INFORMATIVO TÉCNICO

DEPARTAMENTO	DATA	ABRANGÊNCIA	NÚMERO	REVISÃO
SAT	20/07/07	GERAL	BTG 516/07	0

AS-M890: SUBSTITUIÇÃO DA PCI FONTE

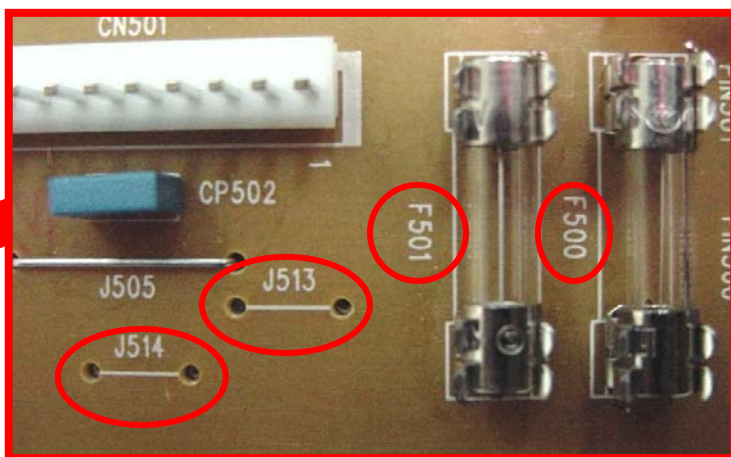
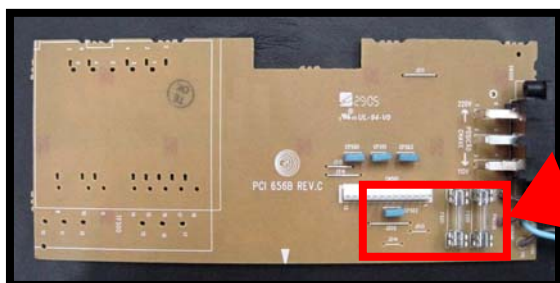
Informamos que a PCI FONTE original do AS-M890, solicitada pelo código **049656042000**, não estará mais disponível para solicitação.

Caso seja necessário substituir esta PCI do AS-M890, solicitar a peça pelo código **049656022000D** (PCI656 original do AS-M550 / AS-M570) .

Antes de instalar a PCI recebida no produto, execute as modificações necessárias para que ela seja compatibilizada com as necessidades do AS-M890.

Na PCI recebida, executar os seguintes procedimentos:

1. Acrescentar os JUMPERS J513 e J514.
2. Substituir o fusível F500 de 2,5A por 3,15A
3. Substituir o fusível F501 de 5,0A por 6.13A.

APLICAR AS MODIFICAÇÕES NECESSÁRIAS NAS POSIÇÕES EM DESTAQUE.
